Разрешение		Обозначение	08-22-ОДСК-КЖ.1			
112-24		Наименование объекта строительства	Многоквартирный дом, расположенный по адресу: Орловский район, Неполодское с/п, д.Жилина, ул. Генерала Лаврова, 5 (поз.26)			
Изм.	Лист	Содержание изменения			Код	Примечание
12	8	В связи с устранением ошибок в раздел внесены следующие изменения:			4	Изм.
	9	На развертке армирования стены по оси П изменен шаг вертикального армирования поз.1				Зам.
	10	На развертке армирования стен по оси М изменен шаг вертикального армирования поз.5 и поз.2. Изменен шаг П-1. Откорректировано сечение стены. Внесено изменение в спецификацию и ведомость расхода стали				Зам.
	12	На развертке армирования стены по оси Л изменен шаг П-1, дана привязка П-1, П-2. Заменены детали Ск-1 на поз.8 над дверным проемом. Дано дополнительное сечение а-а. Откорректировано сечение стены. Внесено изменение в спецификацию и ведомость расхода стали.				Изм.

Многоквартирный дом, расположенный по адресу: Орловский район,
Неполодское с/п, д. Жилина, ул. Генерала Лаврова, 5 (поз. 26)

РАБОЧАЯ ДОКУМЕНТАЦИЯ

Конструкции железобетонные. Стены,
колонны, перекрытие 1-го этажа

Развертка армирования стены по оси 9

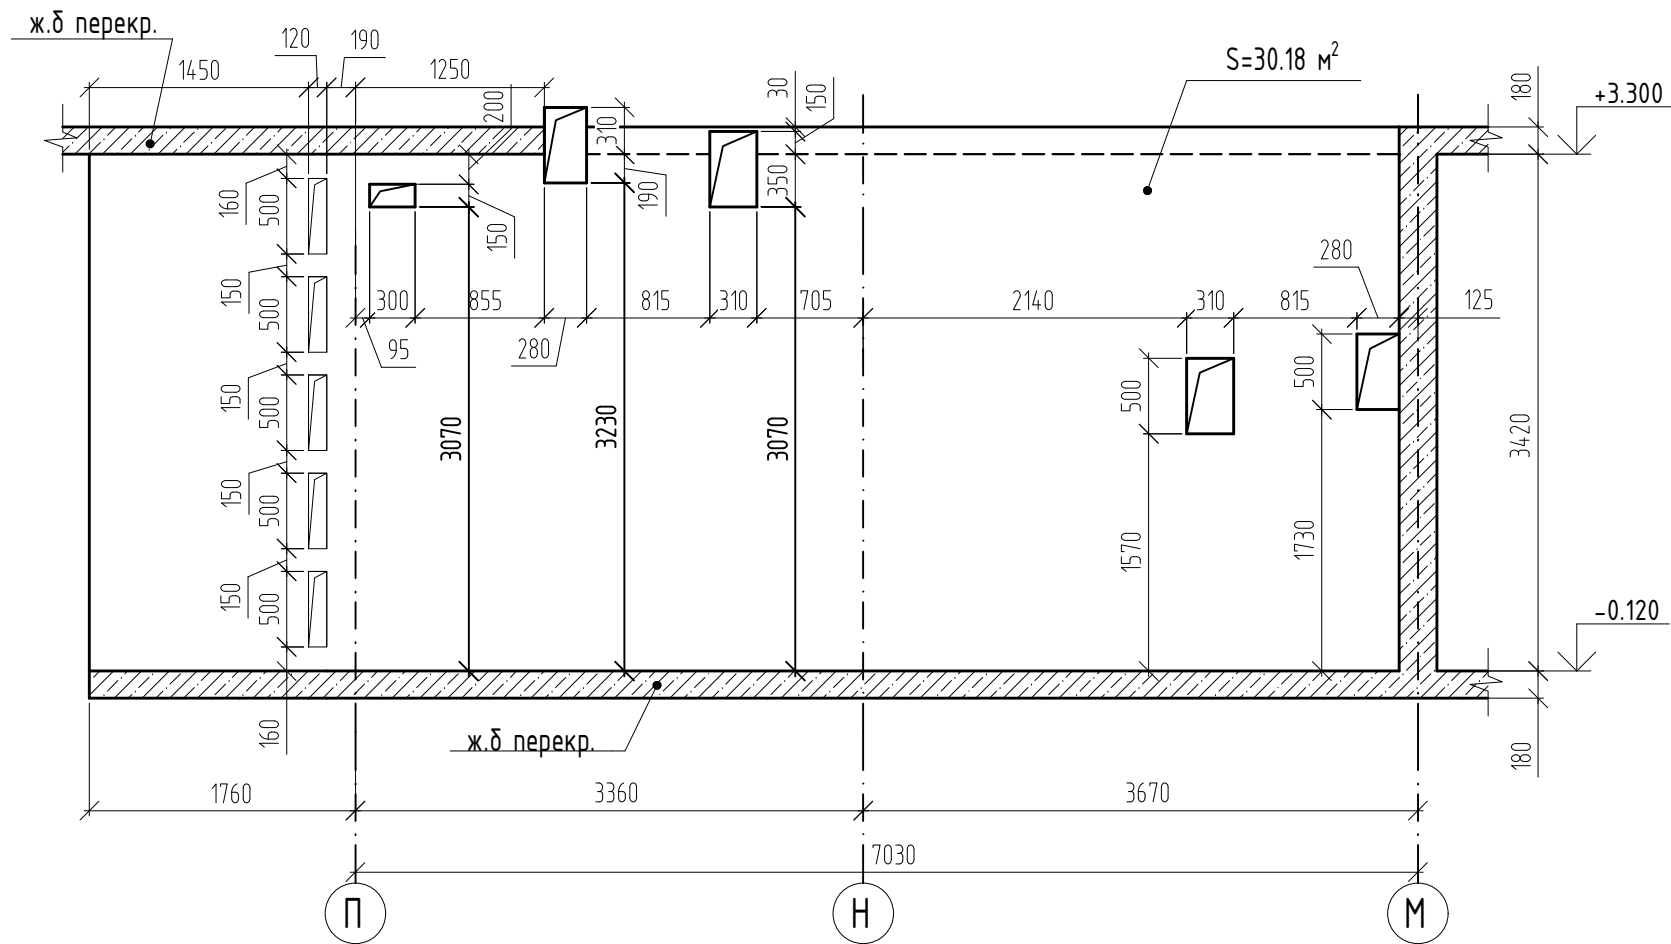
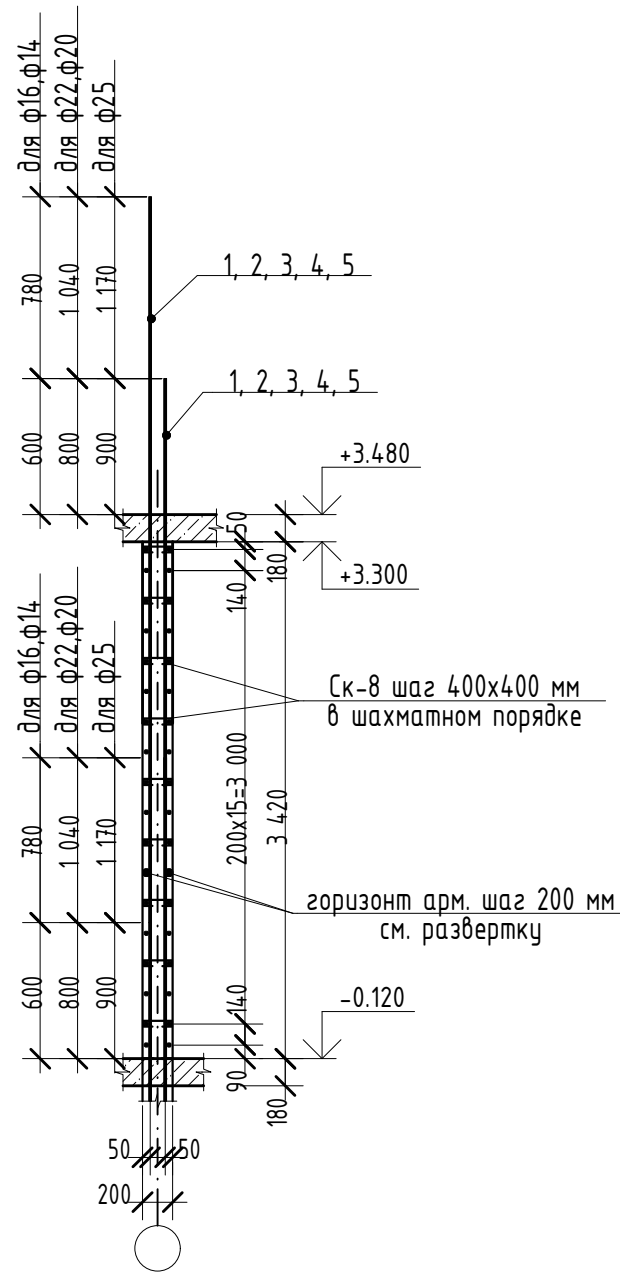
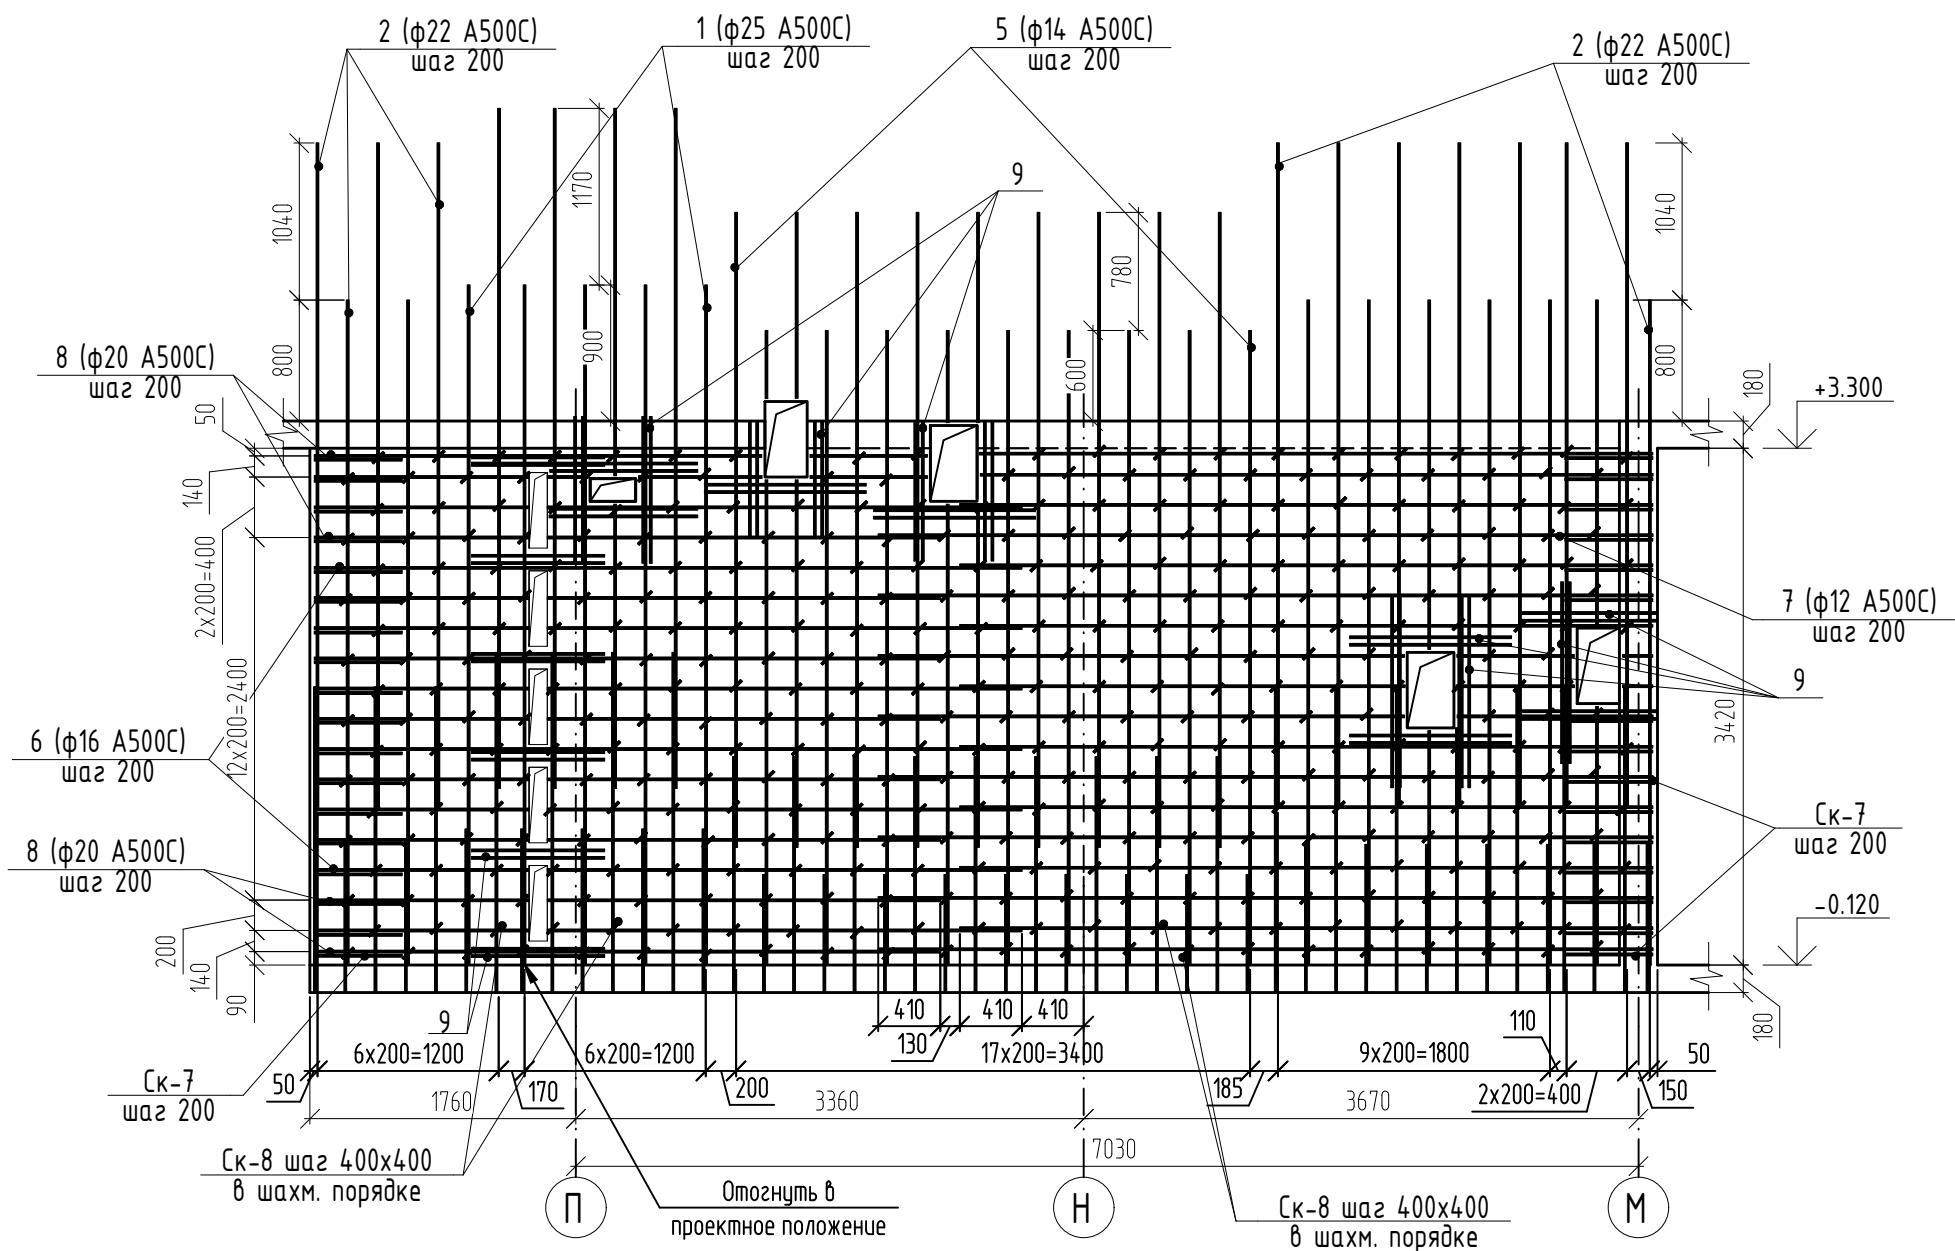
21	На развертке армирования стены по оси 8 изменен шаг вертикальных стержней.Внесено изменение в спецификацию и ведомость расхода стали.				Зам.
	22	На развертке армирования стены по оси 9 изменен шаг вертикальных стержней. Дано указание отогнуть стержень в районе перфорации. Внесено изменение в спецификацию и ведомость расхода стали				Изм.
	23	На развертке армирования стены по оси 10 изменен шаг вертикальных стержней поз.1. Дано указание отогнуть стержень в районе перфорации.				Зам.
	24	На развертке стены по оси 11 изменен шаг вертикальных стержней, изменен шаг П-3. Внесено изменение в спецификацию и ведомость расхода стали.				Зам.
	26	На развертках лифтовой шахты нанесены отверстия и закладные детали, исправлен шаг вертикальных стержней. Внесено изменение в спецификацию и ведомость расхода стали.				Изм.
	40	Изменено месторасположения закладной детали в осях Г1/1				Зам.
		Добавлена деталь Д-1
